COMUNE DI
CERVIGNANO DEL FRIULI

**PIANO ATTUATIVO COMUNALE DI
INIZIATIVA PUBBLICA DENOMINATO
"EX CASERMA MONTE PASUBIO"**

VARIANTE n.1

RELAZIONE GENERALE

ESTRATTO TAV. P.1.2) CERVIGNANO EST - SCODOVACCA

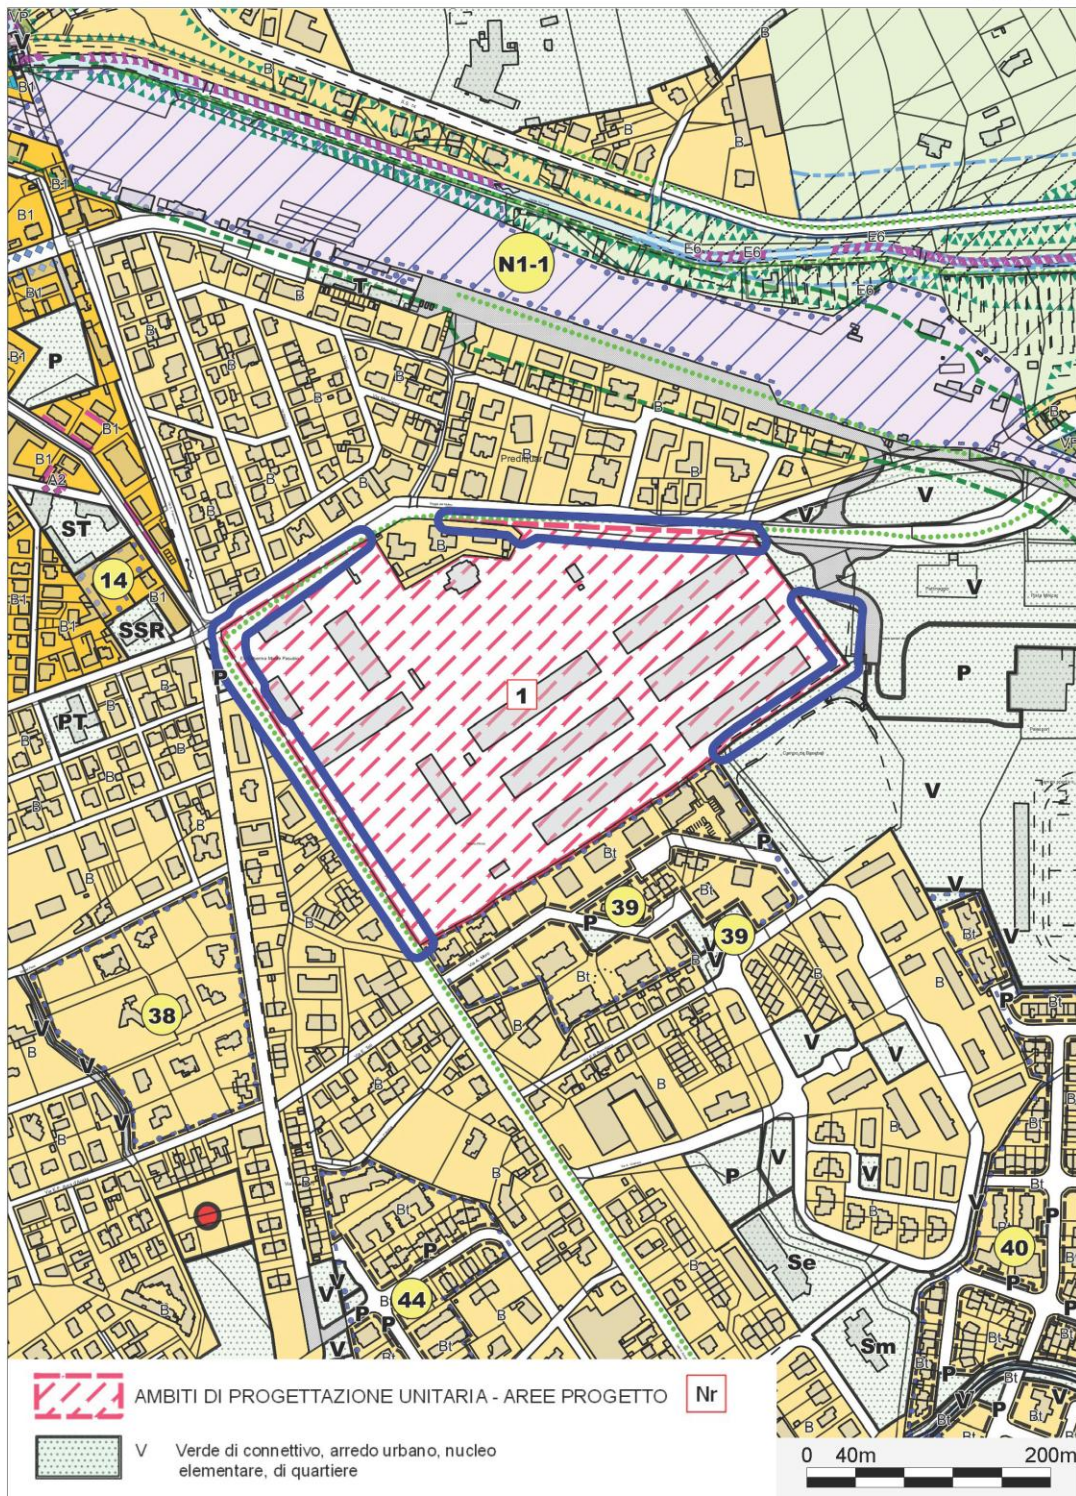
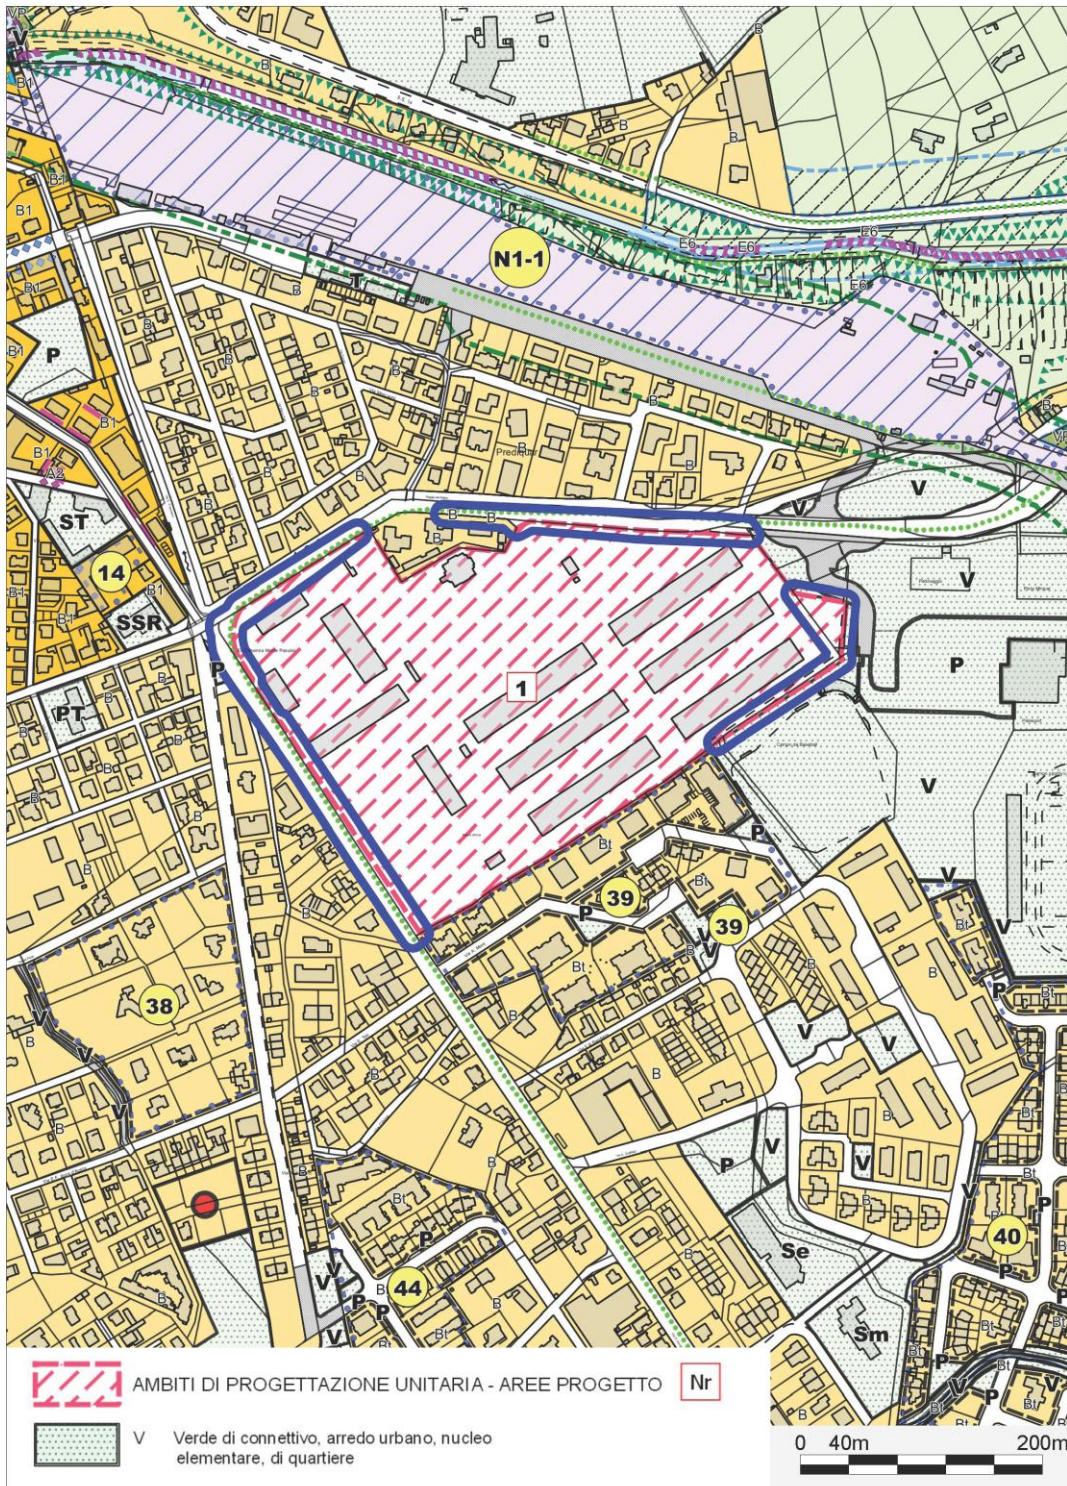
L'ampliamento del perimetro dell'Ambito effettuato con la presente Variante n.1 al P.A.C. “ex Caserma Monte Pasubio”, comporta la necessità di adeguare conseguentemente le relative previsioni sulle tavole della Zonizzazione e del Piano Struttura vigenti.

Il comma 9, recita che “*le varianti di cui al presente articolo possono comportare anche un adeguamento della rappresentazione grafica della strategia di piano ove necessarie per motivi di coerenza con le contestuali modifiche della parte di piano operativa*”, come nel caso specifico

ESTRATTO SCHEDA AMBITO 1 VIGENTE

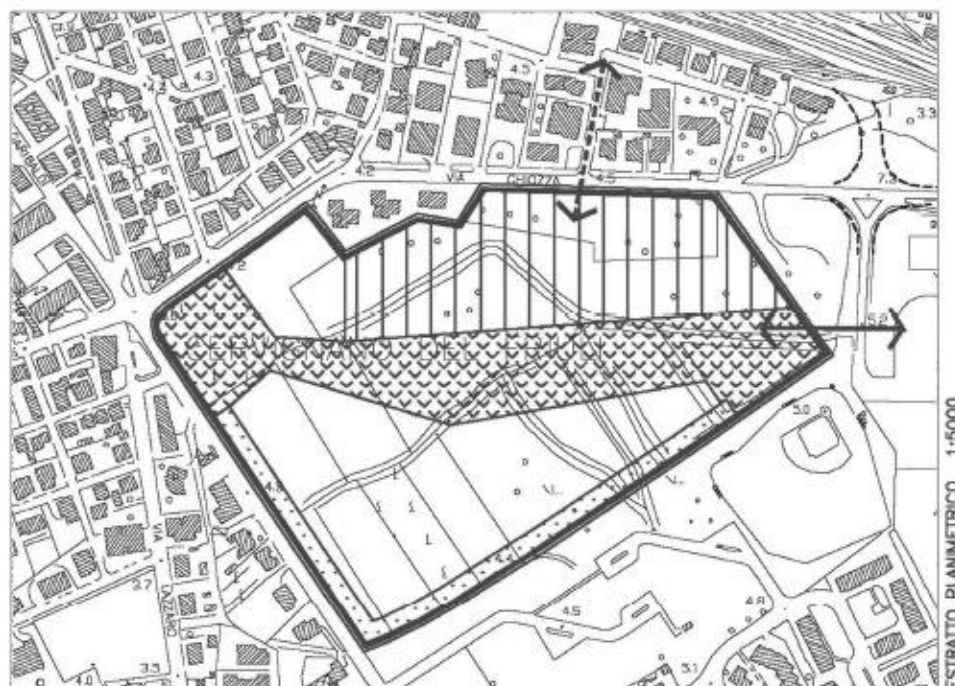
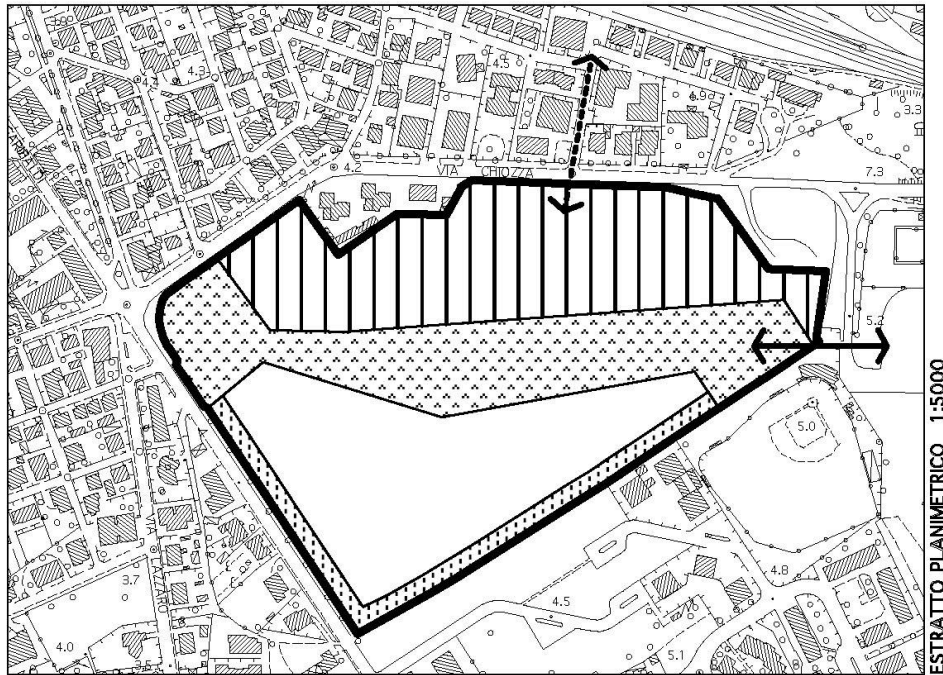
Infine, per completare l'adeguamento alla Variante, viene riproposta nel nuovo assetto insediativo anche la scheda normativa “Ambiti di progettazione unitaria – Aree progetto – Ambito 1, riportante gli obiettivi invariati del P.A.C., allegata alle norme di attuazione.

SUP. COMPARTO mq. 105.576
